Typ

1 329 0..  
1 330 0..

Stand 80-03

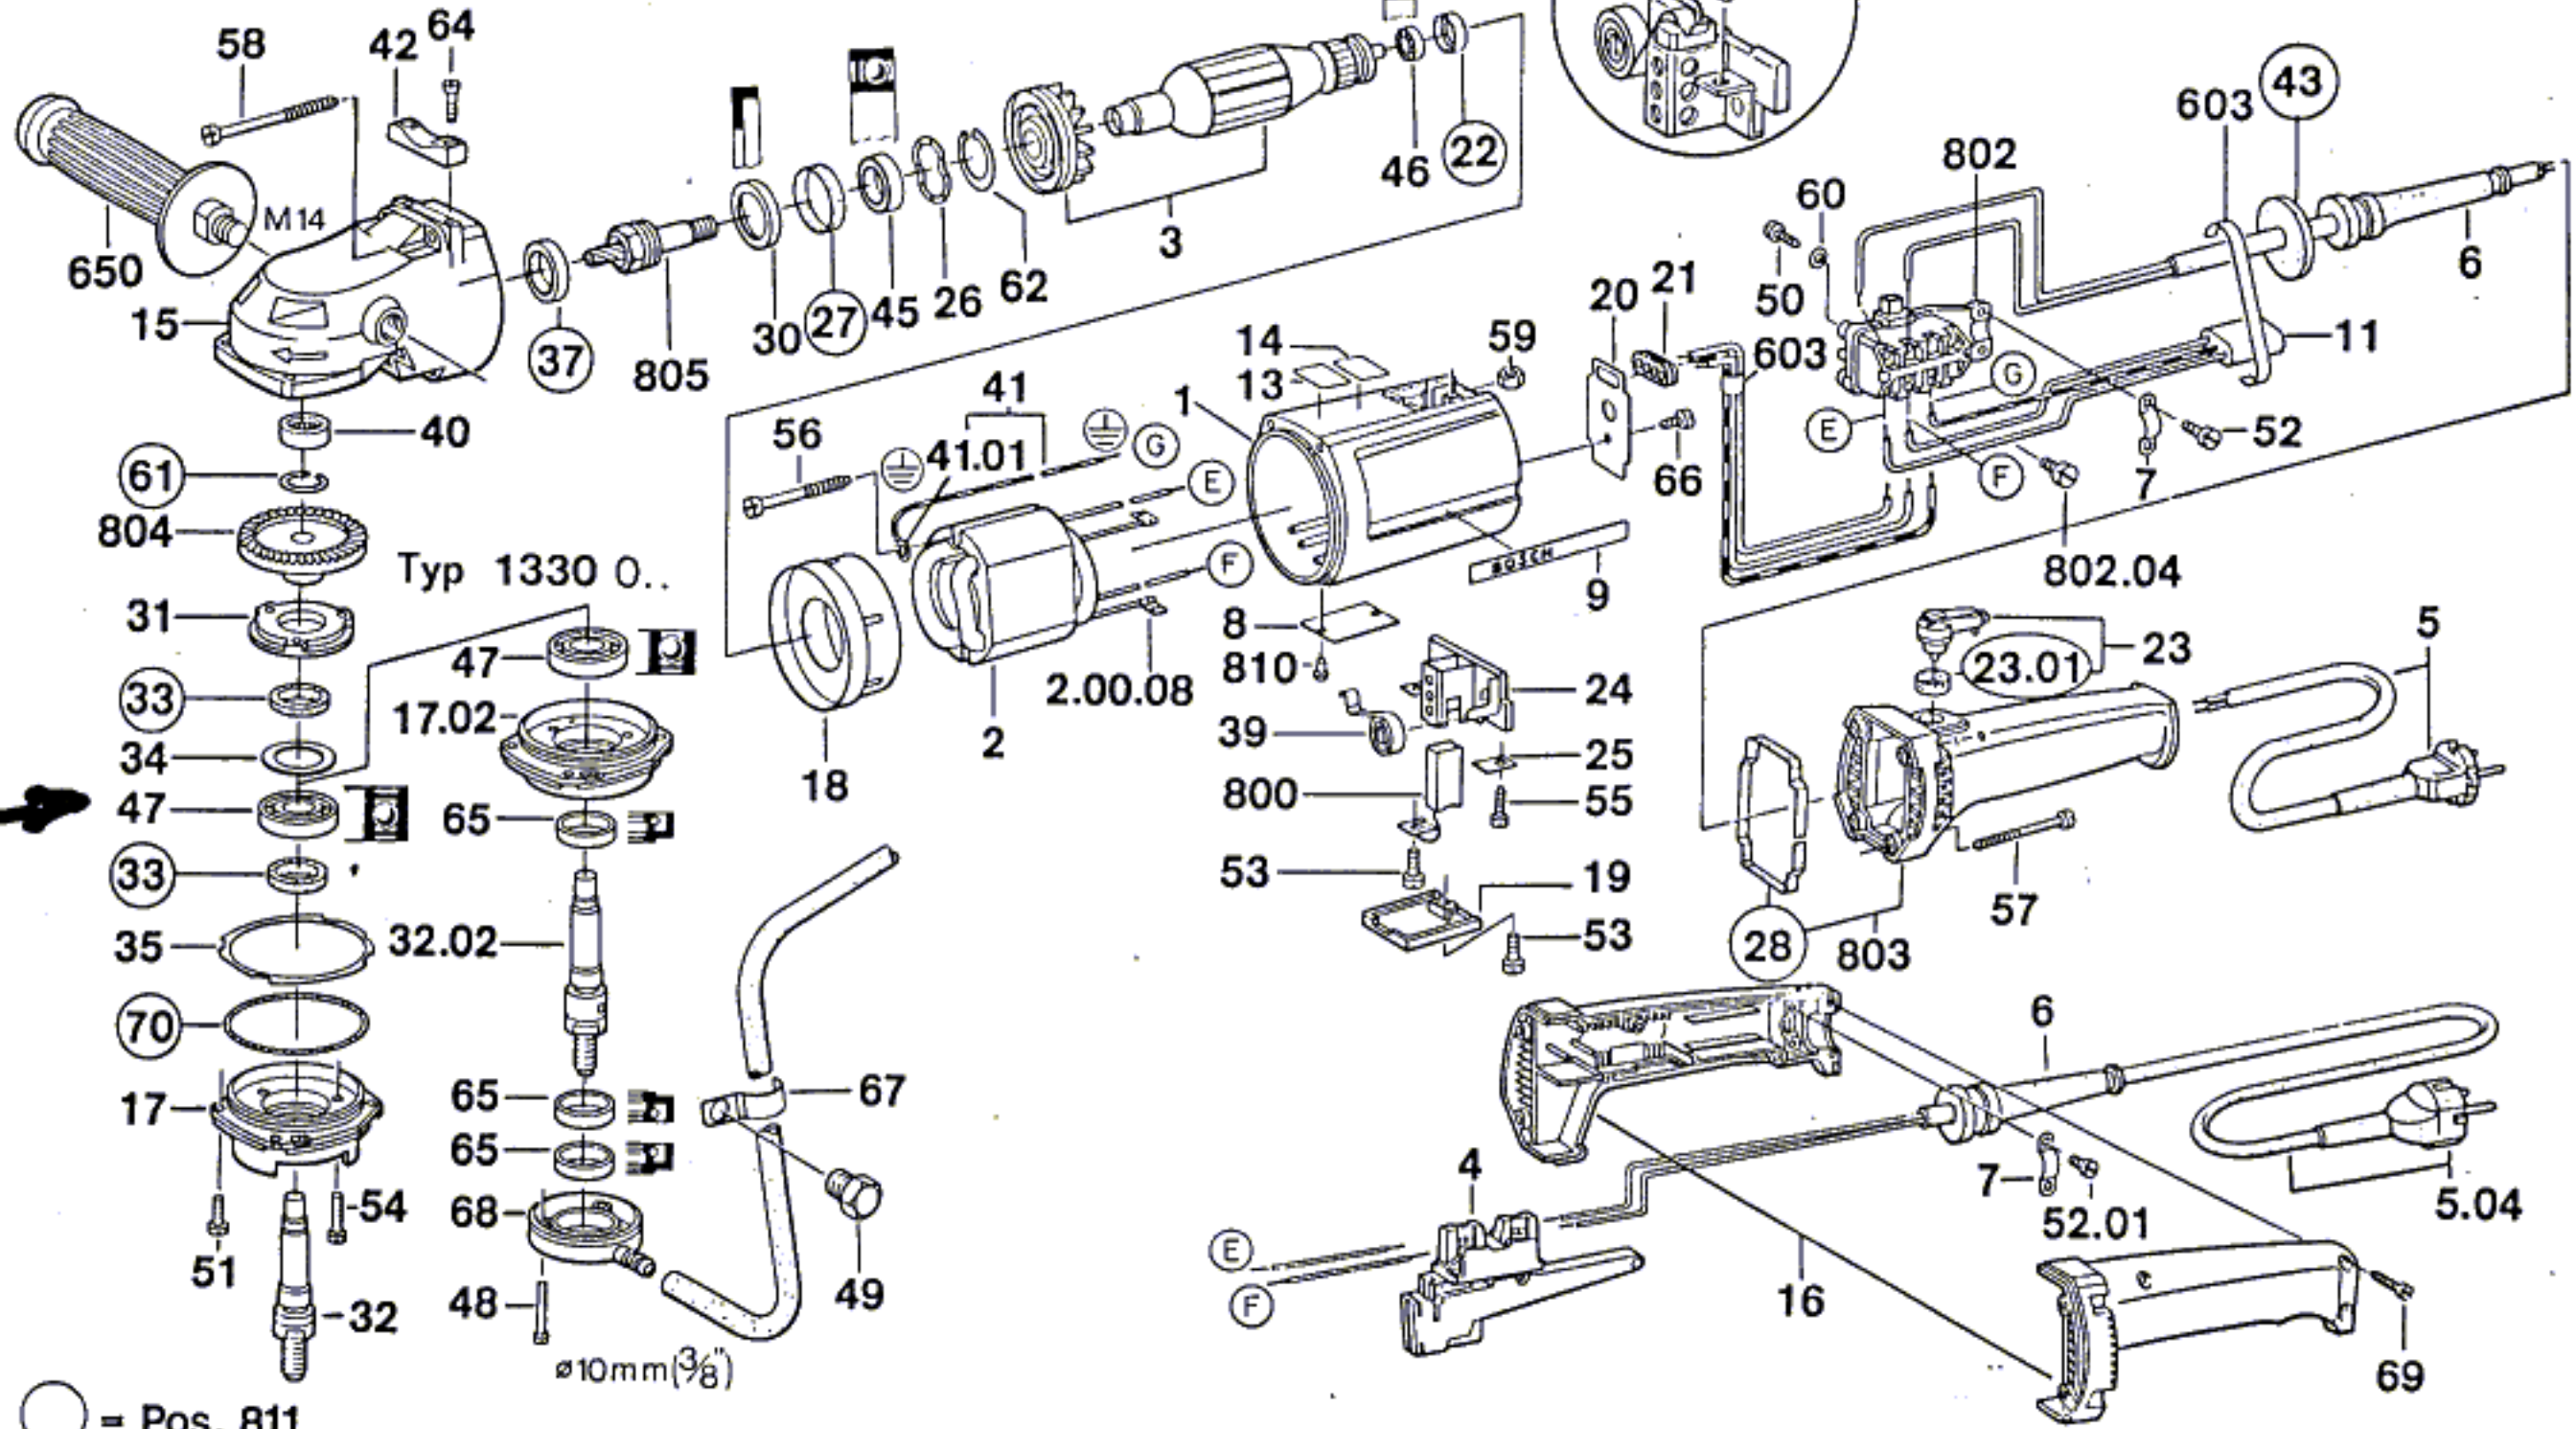
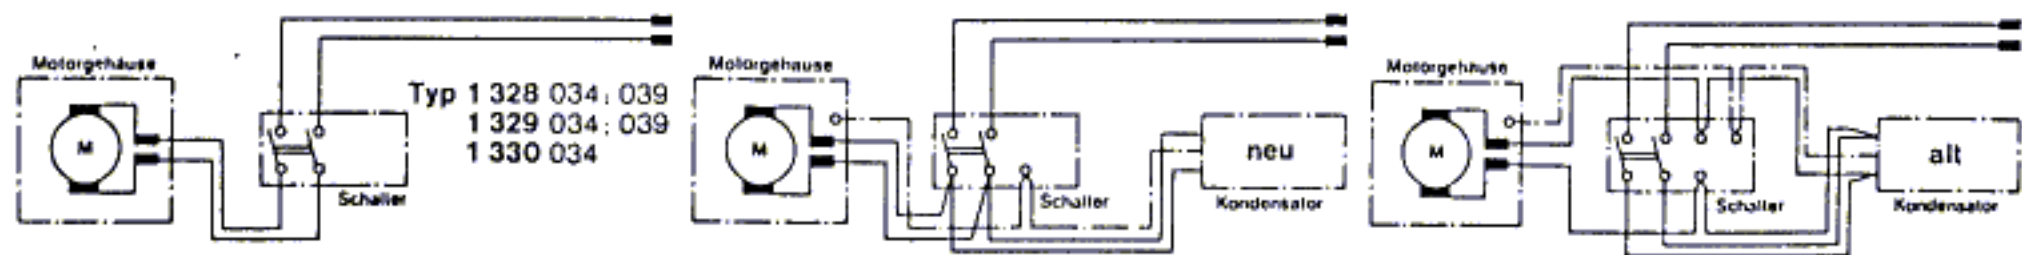
Beachten: Bei Reparaturen das neue DOPPELSEITIG abgedichtete Kugellager Pos.47 einbauen. (Gegen Fettaustritt an]der] Spindel.

Neu  
New

Typ 1330 0..
